**Treść zapytania oraz wyjaśnienia dotyczące zapisów
Specyfikacji Istotnych Warunków Zamówienia**

Dotyczy: postępowania na budowę dojścia do plaży z ul. Spacerowej w Dźwirzynie - etap I ogłoszonego dnia 05.03.2014 r. w Biuletynie Zamówień Publicznych pod nr 73908 -2014

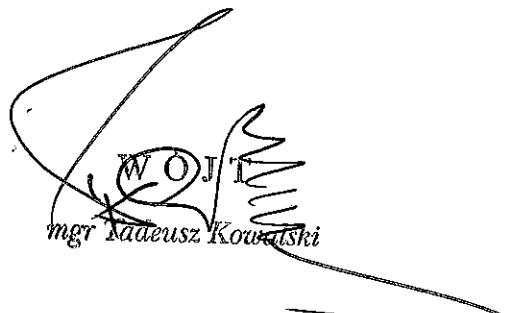
Analizując dokumentację przetargową dotyczącą ww. przetargu Wykonawca prosi o wyjaśnienie, o odniesienie do następującej kwestii: w związku z rozbieżnościami w dokumentacji, prosimy o podanie rodzajów oraz wymiarów i ilości poszczególnych elementów, których należy użyć do wykonania odcinka wzmocnionego z elementów z tworzywa sztucznego

Podajemy dokładną ilość rodzaj i wymiary elementów odcinka wzmocnionego z elementów z tworzywa sztucznego:

- * 10 x pał fi 20x200
- * 5 x belka oczepowa 8x23x250
- * 50 x deska pomostowa 6x19.7x250
- * 10 x belka rusztu 8x23x500
